2015年07月吉日  
TMEHジャパン株式会社

## 新商品・仕様変更案内

<b>新商品</b>	
商品名	パイプクランプ
型番	PC-BN
発売日	2015年8月以降順次

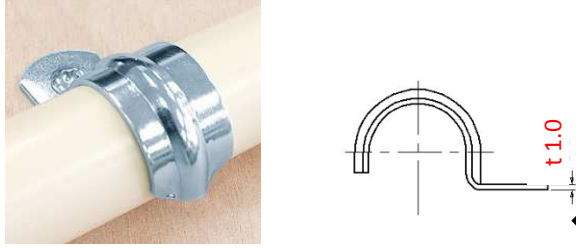
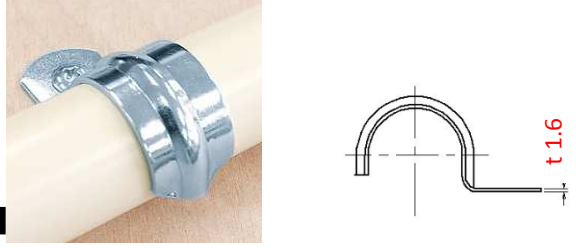
\*厚みをt1.6→t1.0へ変更しました。組立時に適した厚みに調節した仕様となります。取付の際の使用上の変更はございません。

<b>新商品</b>	
商品名	パイプクランプ
型番	PC-CN
発売日	2015年7月1日

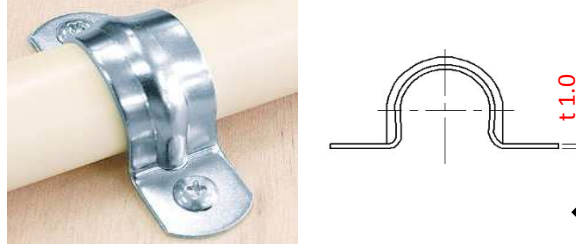
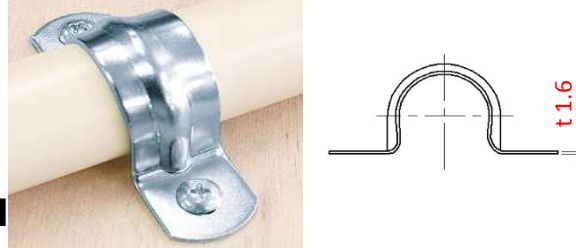
\*厚みをt1.6→t1.0へ変更しました。組立時に適した厚みに調節した仕様となります。取付の際の使用上の変更はございません。

<b>仕様変更品</b>	
商品名	マウントコーナプレート ボルト付き
型番	MCP-B-L / MCP-B-R
発売日	2015年8月以降順次

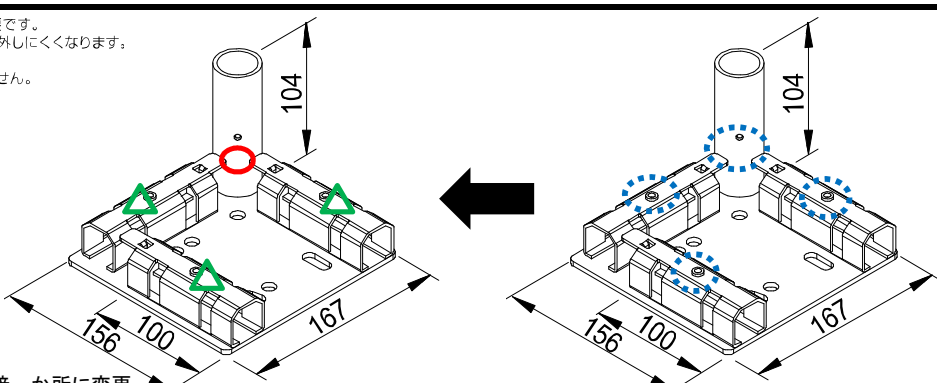
○ CO2溶接三か所→  
CO2溶接一か所に変更

△ CO2溶接二か所→  
ナット部・スポット溶接とCO2溶接一か所に変更

\*生産性向上の為、上記溶接箇所を変更致します。取付の際の使用上の変更はございません。
